DETERMINAZIONE DEL DIRIGENTE SERVIZIO VIA/VINCA 30 settembre 2024, n. 495

[ID VIP 10516] - Parco agro-fotovoltaico, di potenza pari a 43,44 MW e delle relative opere di connessione alla RTN, da realizzarsi in località "Pozzilli", nei comuni di Apricena (FG), Poggio Imperiale (FG), Lesina (FG), San Paolo di Civitate (FG) e Serracapriola (FG).

Proponente: E-Way Terra S.r.l.

Relazione tecnica a supporto dell'istruttoria sul progetto
ID_VIP 10516

Figura 1: stralcio PPTR con inserimento catastale impianto

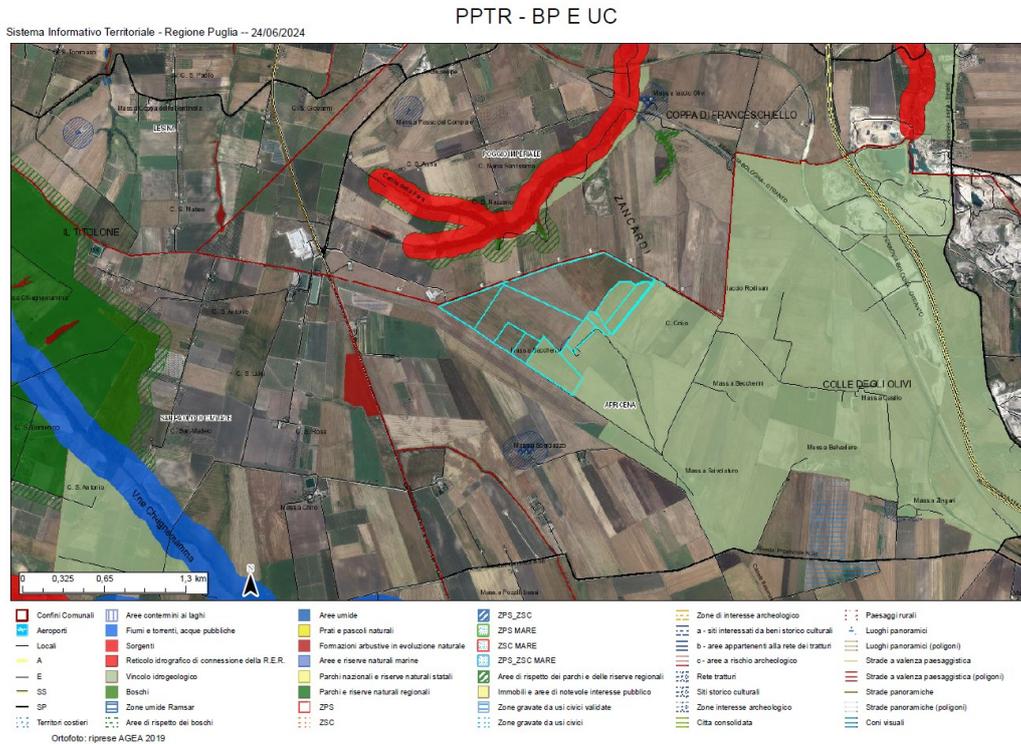
L'area dell'impianto rientra parzialmente nelle casistiche di cui all'art. 20, co.8 lett. c ter 1, D.Lgs. n.199/2021, in quanto:

- ricade parzialmente entro 500 metri da zone a destinazione industriale, artigianale e commerciale, compresi i siti di interesse nazionale, nonché le cave e le miniere (lett. c ter 1), occupando aree adiacenti ad impianto FER eolico.

Figura 2: are non idonee ex R.R. 24/2010 e superficie catastale di impianto

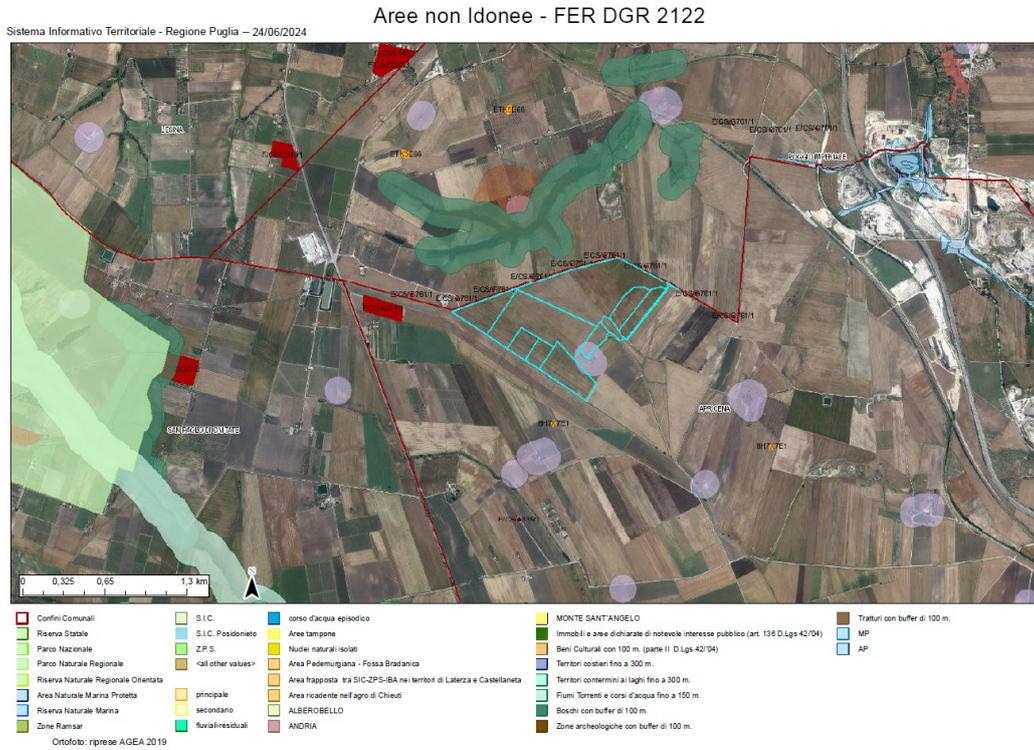
Parte dell'area di impianto proposto (zona meridionale) ricade tra quelle indicate come *non idonee* ai sensi del regolamento regionale n. 24 del 2010 (Segnalazioni beni culturali con buffer 100 m). Gli elaborati di progetto indicano che le aree con pannelli fotovoltaici eviteranno le "aree non idonee" succitate, le quali saranno destinate a "superfici di controllo" (Fig.3)
